**FORMALIZACION DEL ACUERDO RELATIVO A LA MODIFICACIÓN DEL CONTRATO NUM. 112/2020 RELATIVO AL “PROYECTO Y OBRA DE LA NUEVA ETAP DE COLMENAR VIEJO. FASE I”.**

**INFORME Y PROPUESTA DE LA MODIFICACIÓN N.º 1 DEL  
CONTRATO N.º 112/2020 “PROYECTO Y OBRA DE LA NUEVA  
ETAP EN COLMENAR VIEJO. FASE I”.**

**MODIFICACIÓN N.º1. UNIDADES DE OBRA MOD01\_PC001 A  
MOD01\_PC140**

Ilustración 1. Comparación plataformas

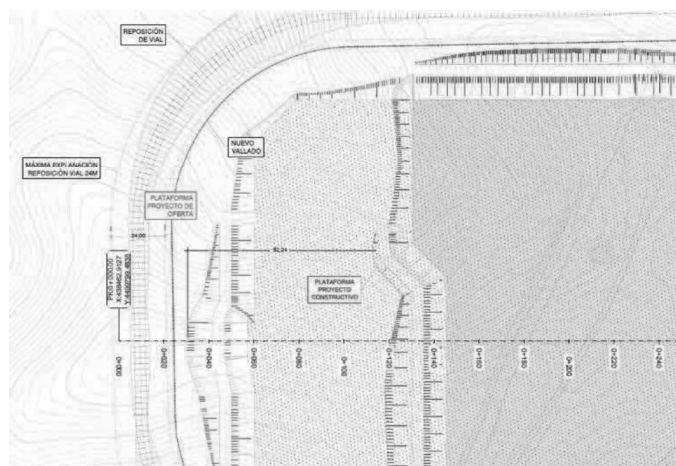
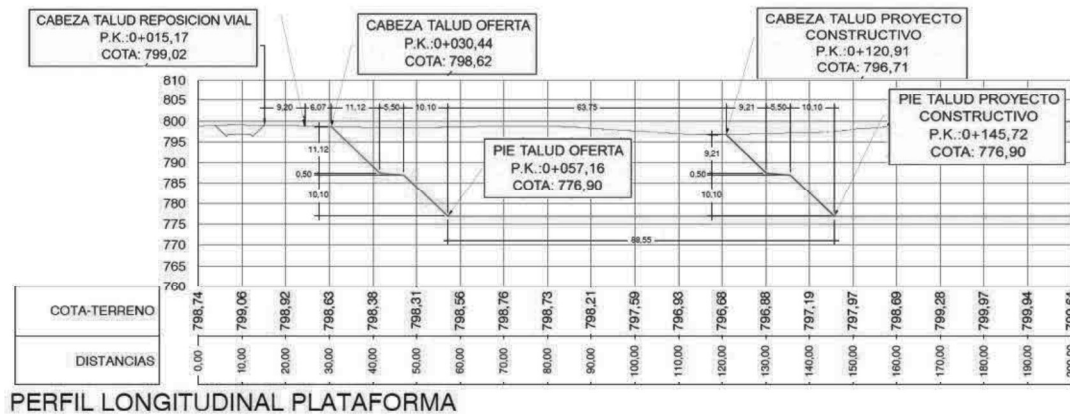
Tal y como se ha comentado anteriormente, se ha modificado la planta general, de modo que la superficie de la plataforma a excavar difiere de la inicialmente prevista. Como resultado de ello, se ha reducido la línea de pie de talud norte, siendo menor tanto la superficie de plataforma necesaria como el volumen de excavación asociado.

Ilustración 2. Planta de los decantadores lamelares de la oferta/pliego, zona de reducción de relleno (indicado en líneas discontinuas color magenta)

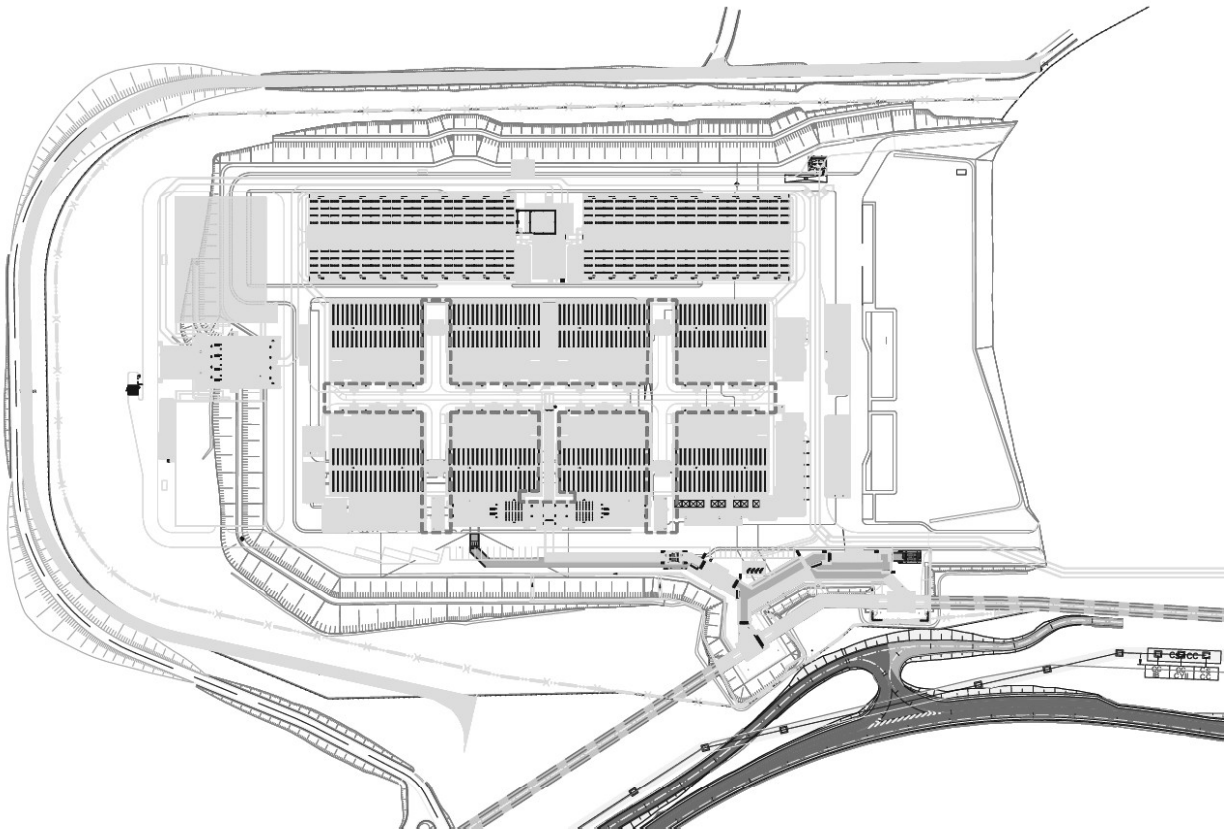
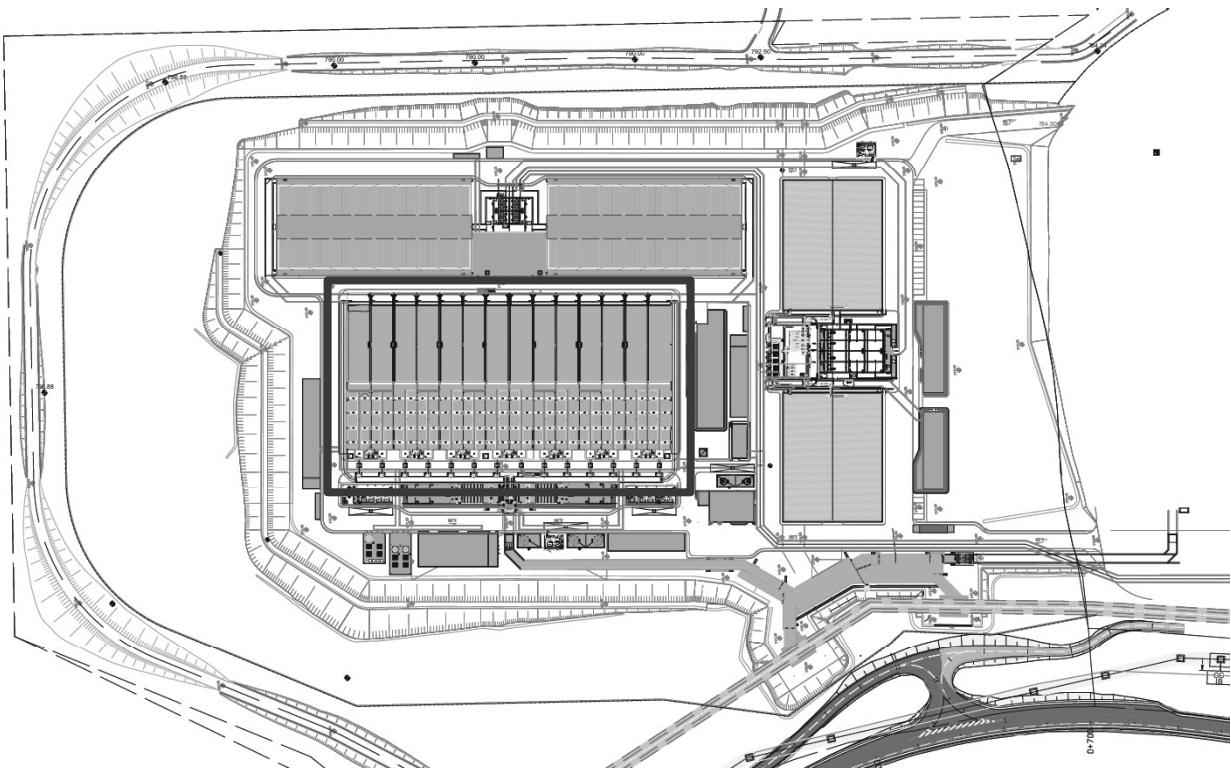
Por otro lado, y como también se ha comentado, el cambio de los decantadores ha supuesto un importante ahorro en rellenos al desaparecer los espacios intermedios entre ellos.

Todo ello da lugar a un balance global del movimiento de tierras caracterizado por una reducción de las necesidades de excavación y de relleno. La reducción concreta que se ha producido es de 151.683 m<sup>3</sup> en excavación y de 175.185 m<sup>3</sup> en rellenos. Y, aunque a priori pueda parecer paradójico, eso supone un pequeño incremento de gestión de residuos puesto que lo que disminuye por la menor excavación es menos que lo que se puede reaprovechar internamente dado que los rellenos se reducen en mayor cantidad.
